## PREFEITURA MUNICIPAL DE LAGOA SANTA

### **1º - Questionamento referente ao Pregão Presencial RP nº. 013/2010 – Processo Licitatório nº. 032/2010.**

- 1) Local para colocar cadeado;
- 2) Tranca com...
- 3) Chave (padlock);

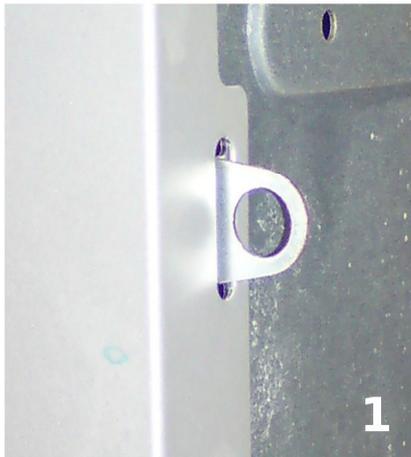
**Pergunta 02:** É exigido para os microcomputadores, que os mesmos devem possuir local para uso de cadeado para evitar acessos indevidos e trava de segurança para gabinete com chave (Padloch). Diante do exposto entendemos que o equipamento deverá possuir trava automática de gabinete integrado internamente no computador (chave solenóide) e sensor de intrusão. Está correto nosso entendimento?

**Resposta 02:** **Não, os dispositivos exigidos são puramente mecânicos. (Favor atentar à ilustração abaixo).**

No geral, os dispositivos exigidos tem esta aparência quando relacionados à microcomputadores:

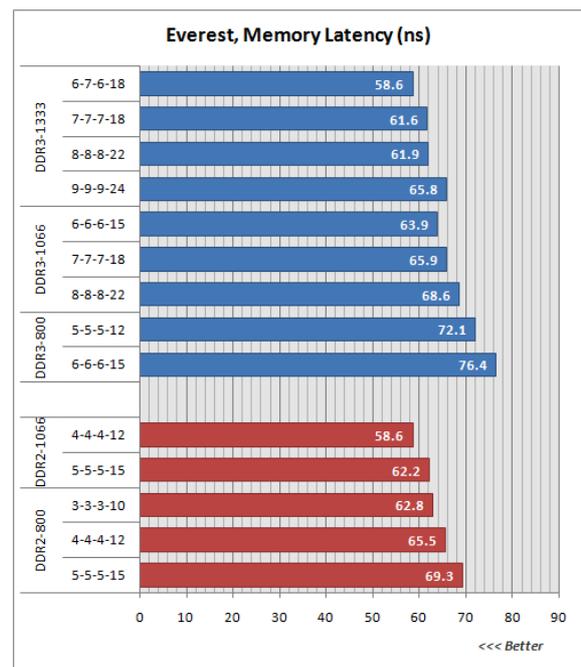
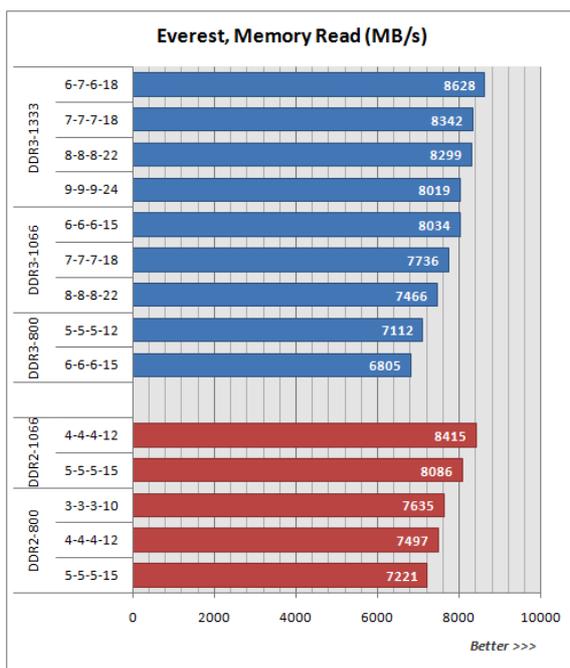
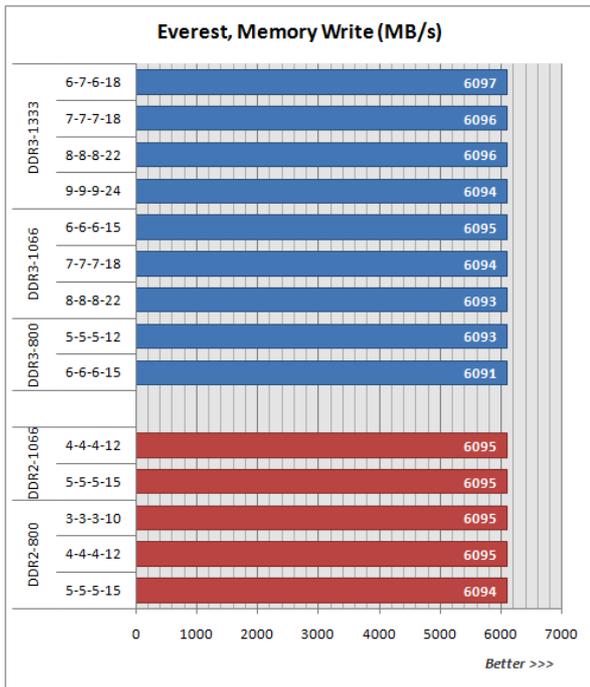
**Pergunta 01:** É solicitado no lote 01 item 01 sobre MEMORIA RAM capacidade mínima de 2GB instalada em um único módulo do tipo DDR3 e com frequência de operação mínima de 1066Mhz. Gostaríamos de salientar que as memórias DDR3 possuem pinagem incompatível com o padrão DDR2 que é comumente encontrado nas motherboards atuais disponíveis no mercado. Além de essas motherboards serem mais caras, não será possível o intercâmbio de memórias no caso da necessidade de remanejamento com as motherboards padrão DDR2. Destacamos também, que as memórias DDR3 possuem um tempo de latência (tempo para a primeira escrita e leitura na mesma) maiores do que as memórias DDR2, tornando irrelevante o ganho de performance conforme pode ser observado nos gráficos abaixo.

Desta forma, seria mais correto a solicitação de memórias do tipo DDR2 800Mhz ou superiores, já que elas possuem performance equivalente e com custo bem menos oneroso da plataforma como um todo. Assim sendo entendemos que serão aceitas plataformas com DDR2 800MHz ou DDR3 1066Mhz que atendam às demais especificações técnicas exigidas. **Está correto nosso entendimento?**

**Resposta 01: Exigência alterada, conforme Errata.**
